改善箇所説明図③

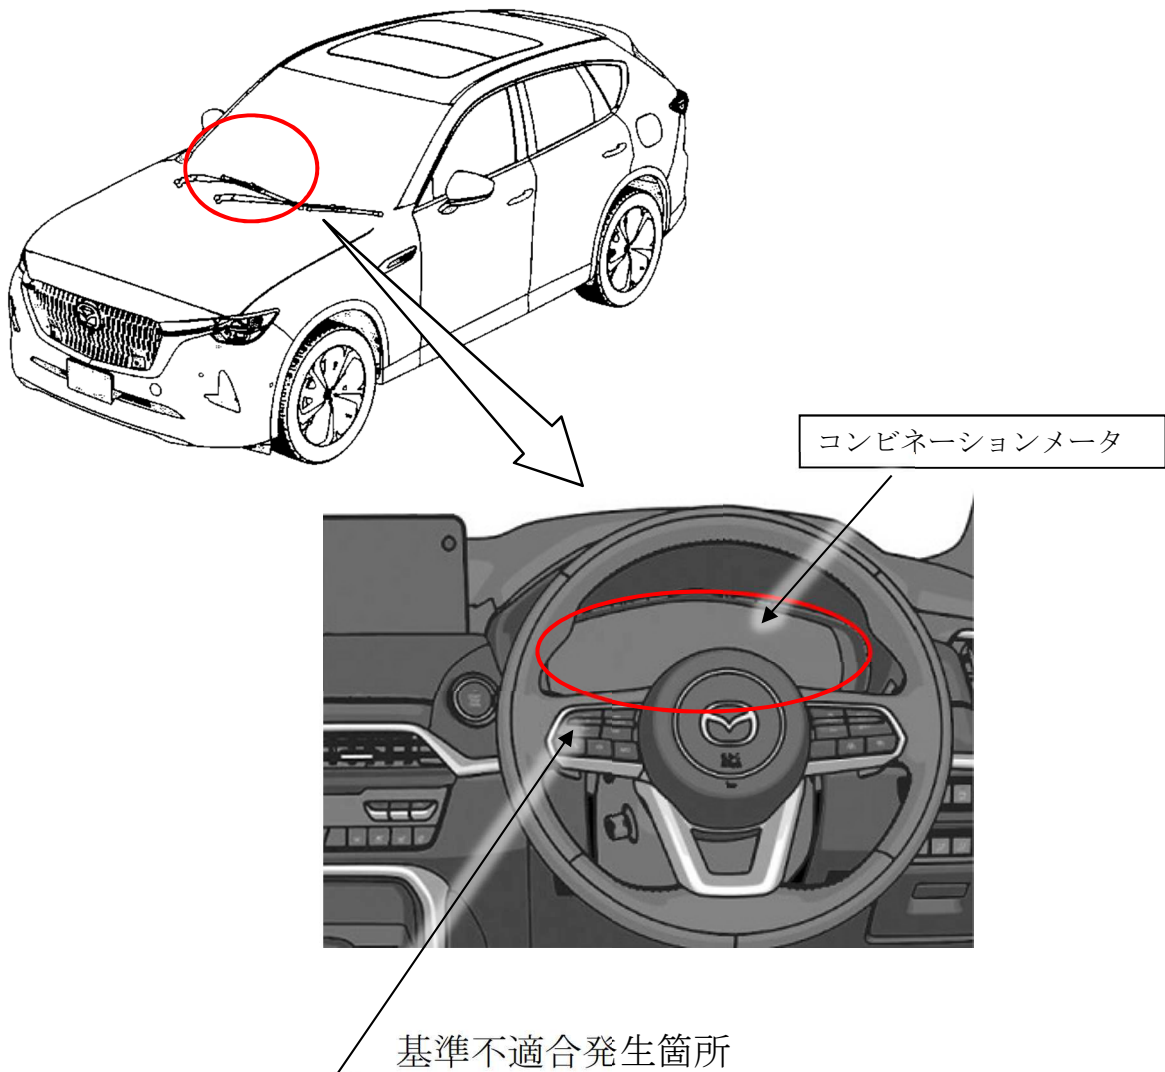
コンビネーションメータ（フル液晶タイプ）において、制御プログラムが不適切なため、メータの液晶画面を表示するための起動制御が完了できないことがある。そのため、速度計や警告灯等が表示できないおそれがある。

全車両、コンビネーションメータの制御プログラムを対策プログラムに修正する。

識別：左リヤドア・ロアヒンジ取付けボルト（上側）の頭に黄ペンを塗布する。
